FORNEBU BASE OG STASJON

Vedlegg til søknad om rammetillatelse – C18

Kommentarer til notat RIB koordinering – Rambøll AS

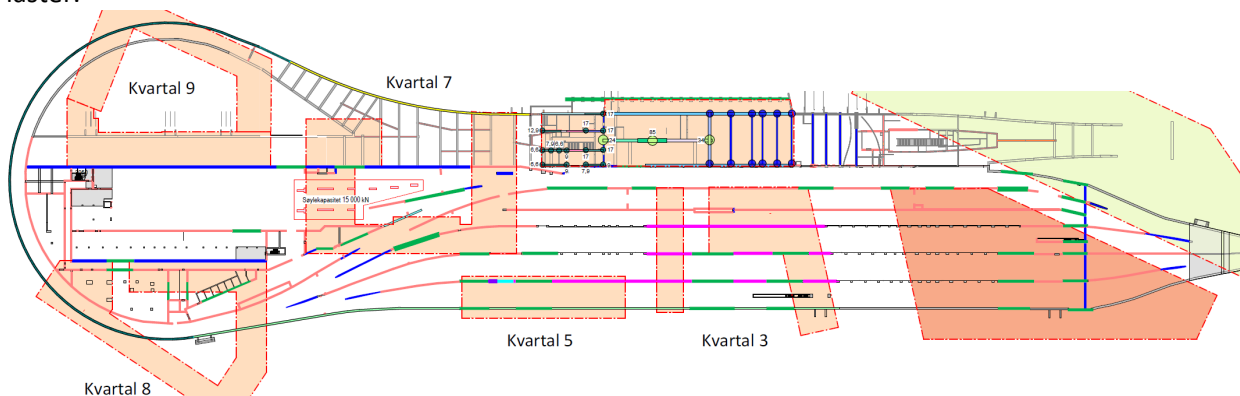
Fornebubanen har vinteren 2022 sett på alternative traseer for tekniske føringer til å fra Basen sammen med FSUs rådgivere. Føringer som tidligere lå i konflikt med FSUs skisseprosjekt i #11 er nå endret og tilpasset planlagt fremtidig bebyggelse.
